**« Projet de télémix du Clot de la Balme »  
présenté par la SEVLC  
sur la commune de Corrençon-en-Vercors (Isère)**

**Avis de l'Autorité environnementale  
sur le dossier de permis de construire présentant le projet  
et comprenant l'étude d'impact**

**Avis P n° 2014-907**

**émis le 2 avril 2014**

Source : Étude d'impact p.12

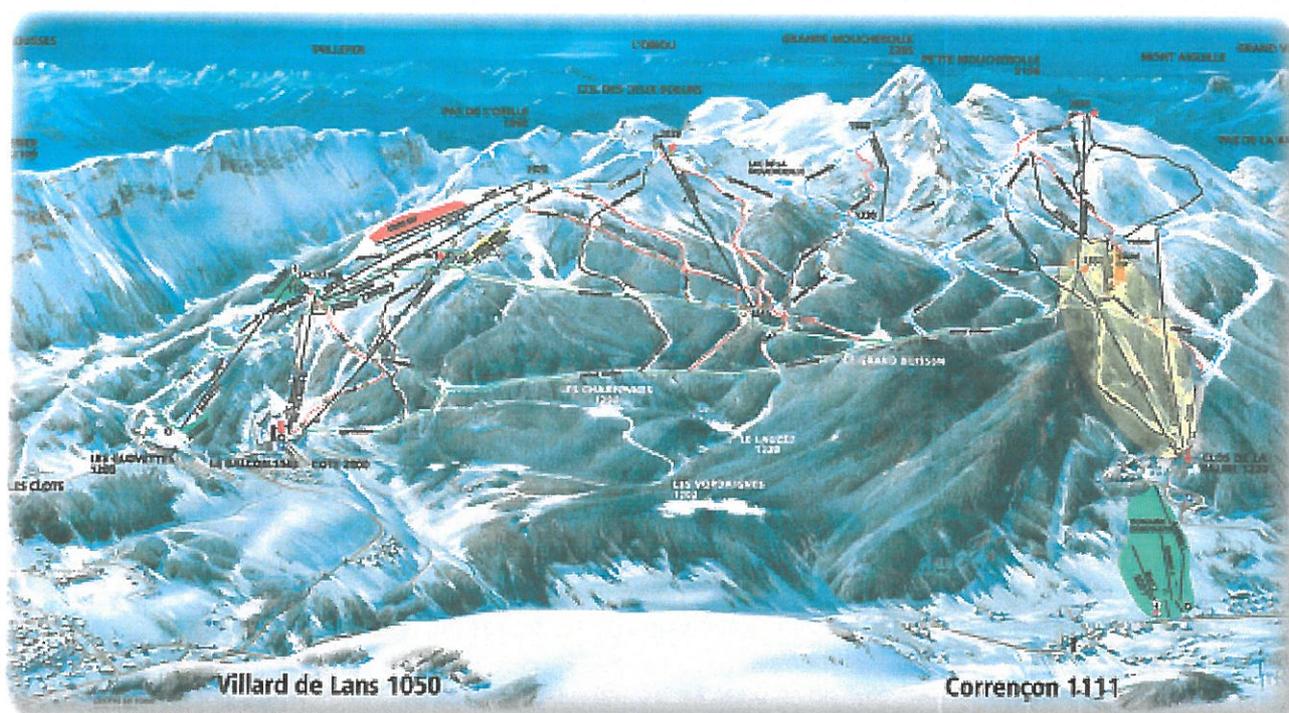
Des terrassements seront ainsi nécessaires : la superficie concernée et les volumes de déblais/remblais ne sont pas précisés dans la présente étude d'impact.
